Comune di  
**CASTELLO D'ARGILE**

**VARIANTE AL RUE 10/2014**

**IN ADEGUAMENTO ALLA VARIANTE AL PSC N. 2/2014**

***Relazione illustrativa con elaborati  
cartografici e normativi***

STATO DI FATTO - stralcio TAV 2a - scala 1:2500

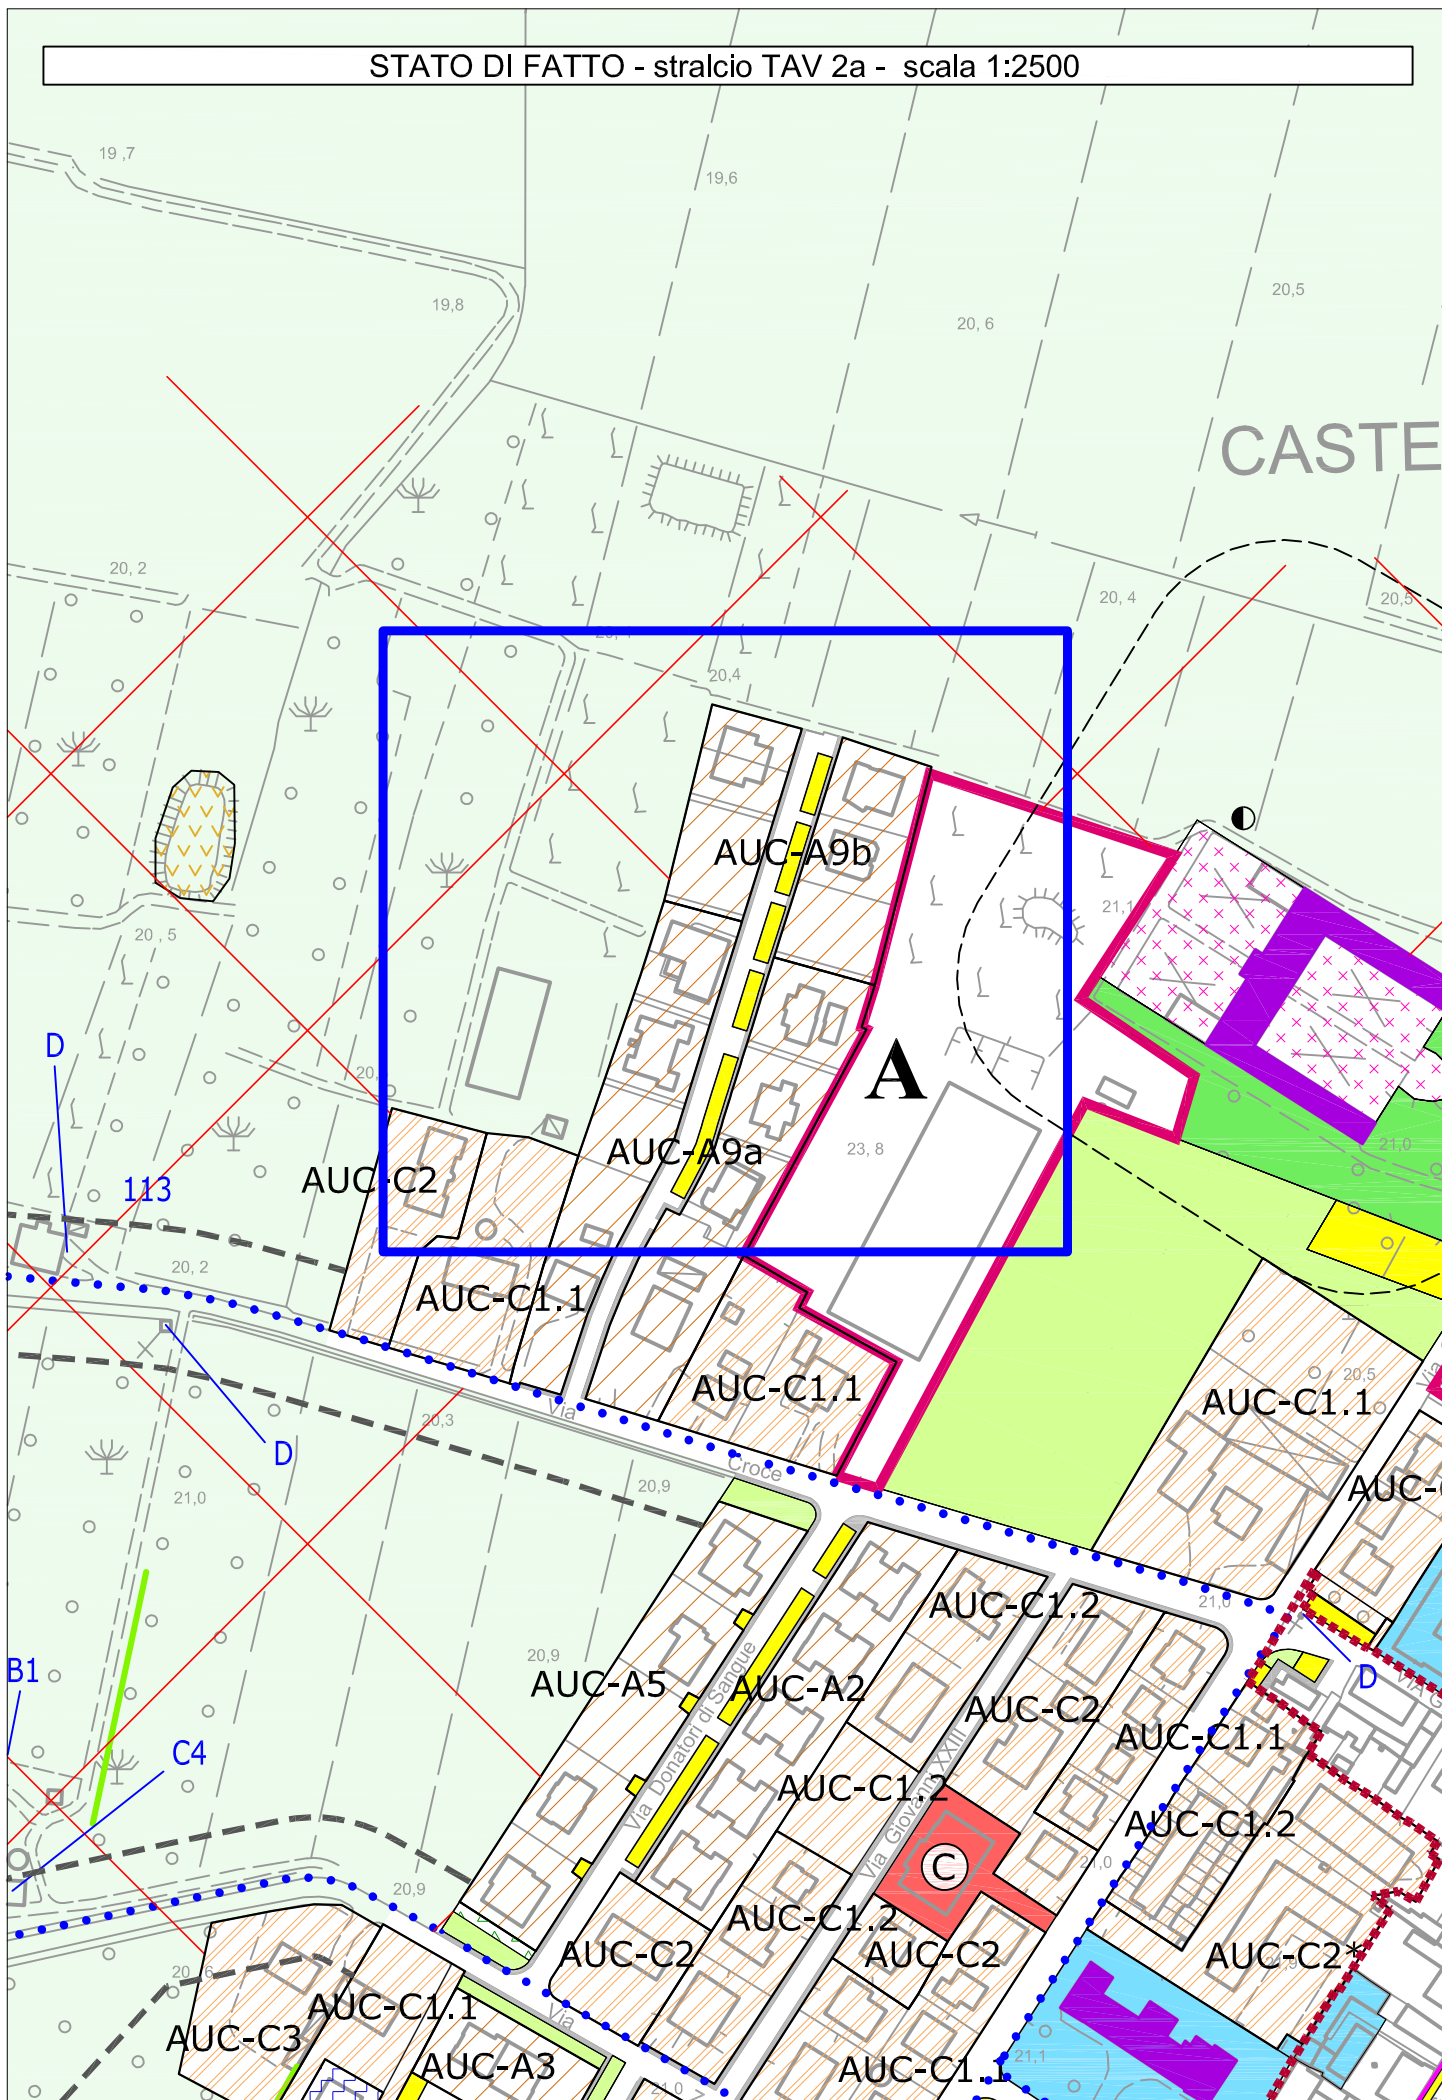
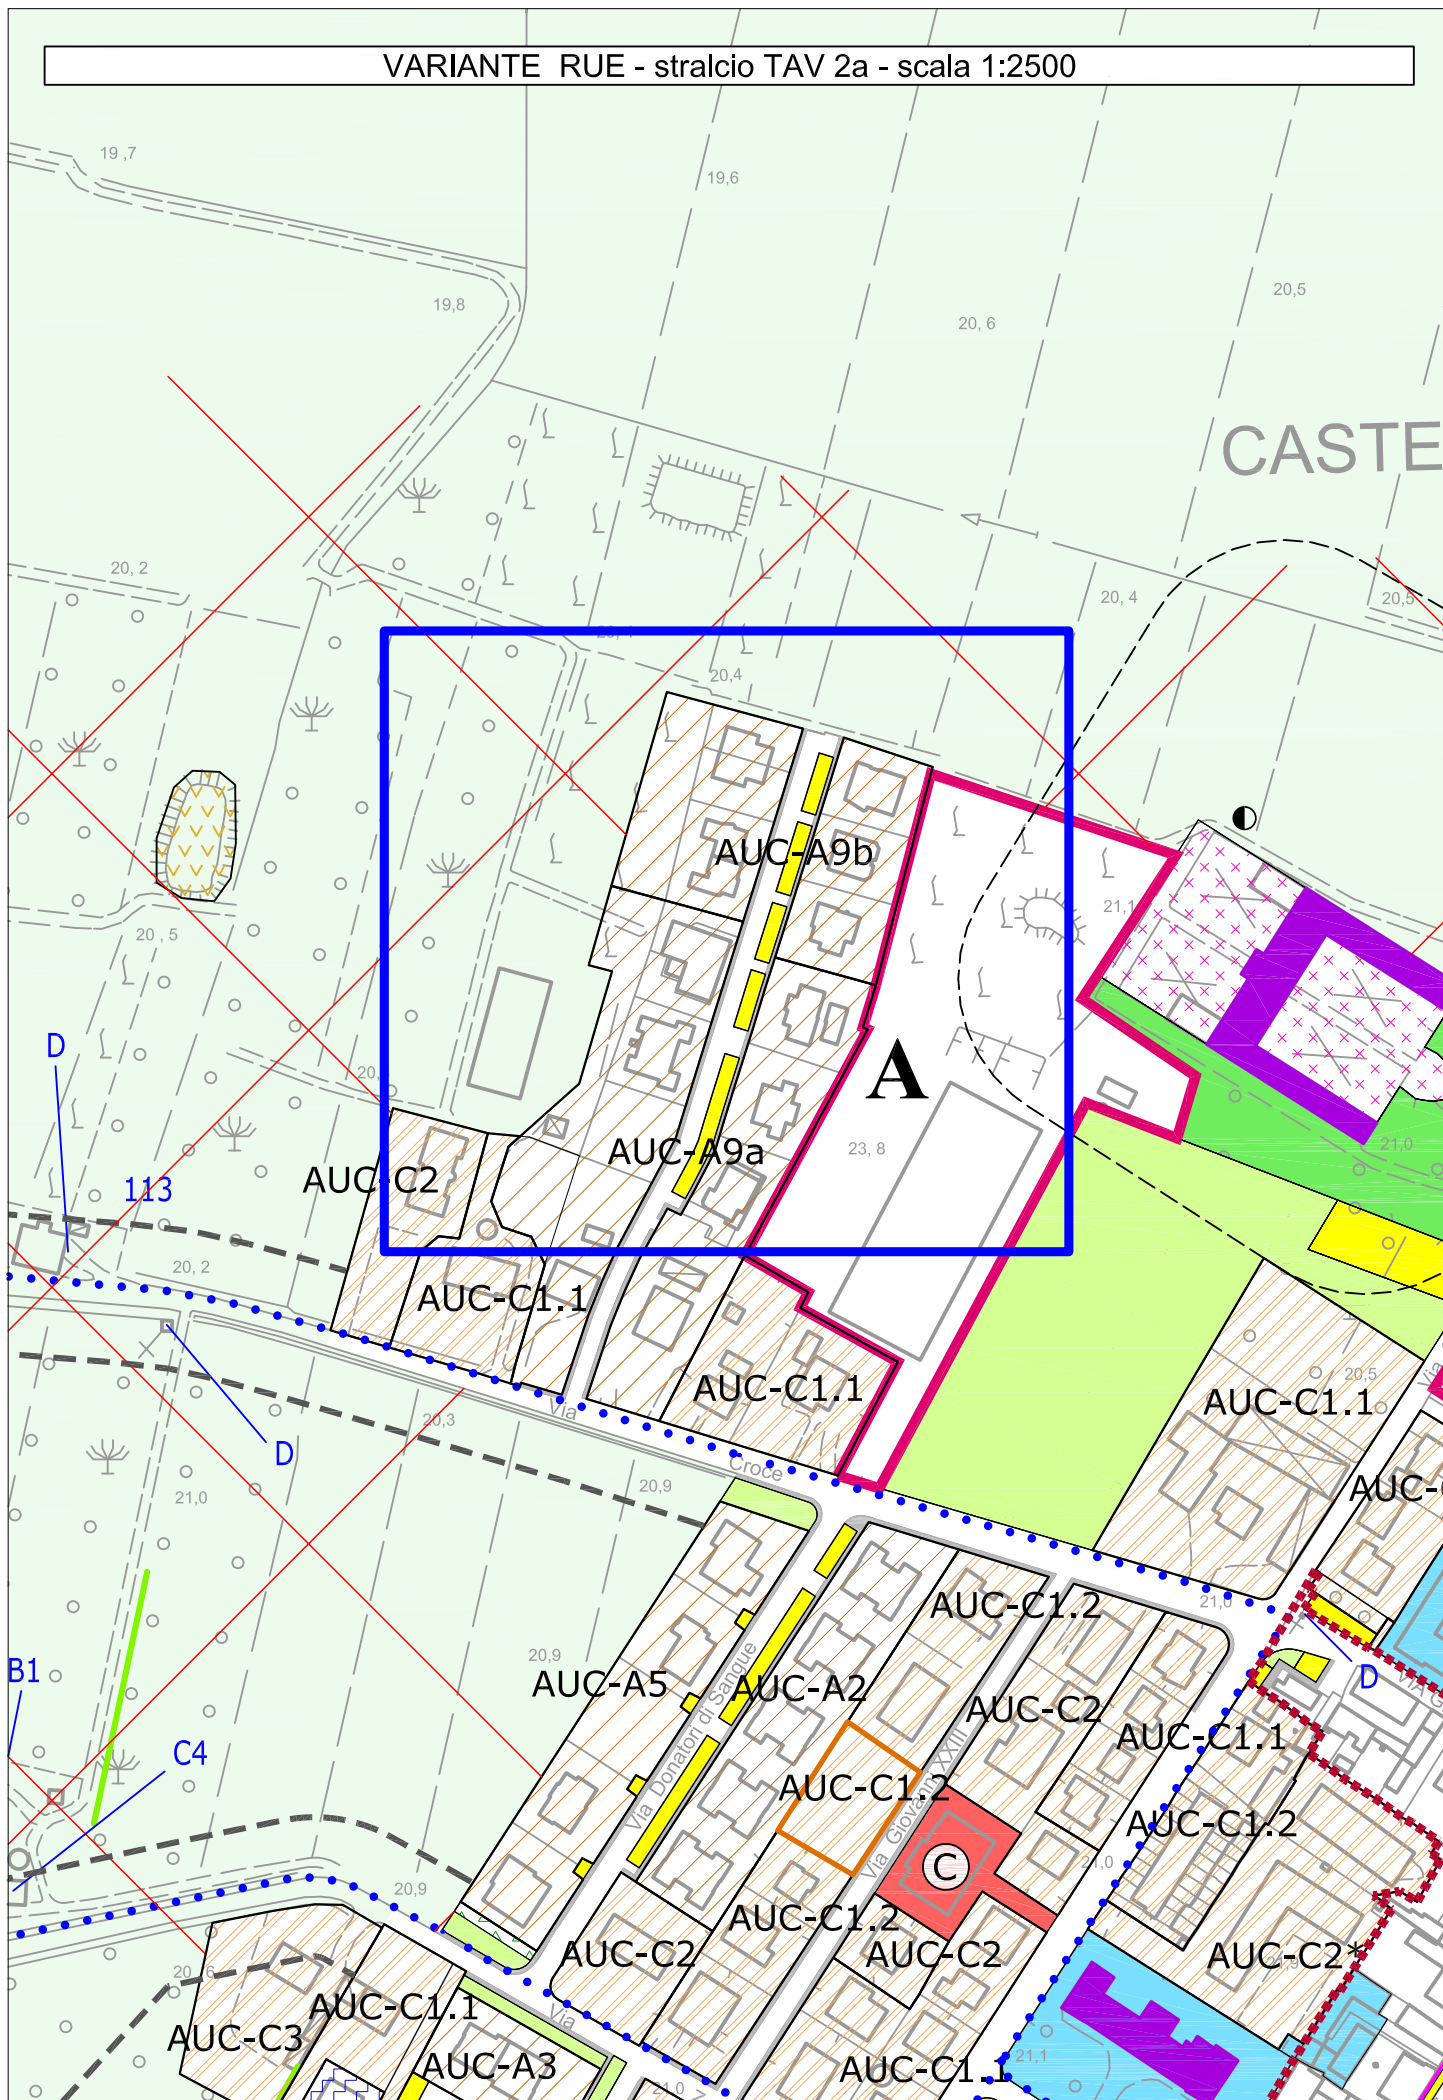
**Per quanto riguarda alla Terza Variante in adeguamento del PSC** si illustra la modifica del limite fra gli Ambiti consolidati AUC-A9 e di nuovo insediamento ANS-C4, negli stralci cartografici più avanti riportati.

L'Art. 22 del RUE viene integrato per ribadire che la modifica è prevista a saldo edificabilità nullo.

Ambiti AUC-A9a e AUC_A9b ( ex B1a e B1b)	
Prescrizioni specifiche	<p><b>Lotti AUC-A9a e AUC-A9b siti in via Croce – CAPOLUOGO</b></p> <p>1.L'area di completamento individuata come Ambito AUC-A9b, sita in via Croce, non possiede un proprio indice di edificabilità e non può essere computata per l'applicazione dell'indice di edificabilità di altre aree o zone. In essa è possibile trasferire parte della capacità edificatoria dell'adiacente area individuata come Ambito AUC-A9a, che rimane soggetta alla disciplina degli Ambiti AUC-C1.1</p> <p><b><i>2. Negli Ambiti AUC-A9a e AUC-A9b si interviene secondo gli indici, le prescrizioni, i parametri edilizi come fissati nello strumento urbanistico approvato e convenzionato.</i></b></p>
